Câmara Municipal de Lisboa

Informação n.º
e-REG/INF/2023/15007

Assunto: Edificação - Licença (e-EDI/2023/436)

Local: Avenida da Índia / Rua das Hortas / Ruas da Praia de Pedrouços
Freguesia: Belém

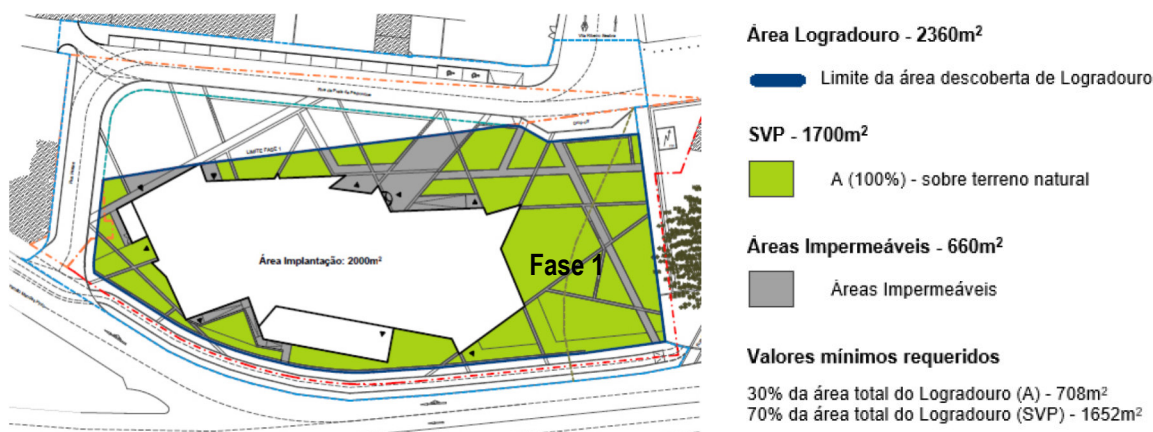
c) No que diz respeito à superfície Vegetal Ponderada (SVP) a observar na área da parcela envolvente do Museu (logradouro), refere a memória descritiva que o cálculo da SVP que apresenta entra apenas com a área da **Fase 1** sendo que a Fase 2 não tem qualquer construção e a totalidade da área é para espaço público e com grandes áreas totalmente permeáveis.

«Nos Logradouros localizados nos Corredores Estruturantes e nos Sistemas Húmido e de Transição Fluvial - Estuarino são calculados da seguinte forma: $Svp = A + 0,6 B + 0,3 C$ em que **SVP** $\geq 0,7.ATLog$ e **A** $\geq 0,3.ATLog$

✓ A área do logradouro é de **2.360,00 m²** pelo que a **SVP** $\geq 1.652,00 m^2$. Com o atual projeto de paisagismo temos que a **SVP** = **1.700,00 m²**, cumprindo-se este índice.

✓ A área totalmente permeável tem de ser **A** $\geq 708,00 m^2$. Com o atual projeto de paisagismo temos que a **A** = **1.700,00 m²**, cumprindo-se igualmente este índice.»
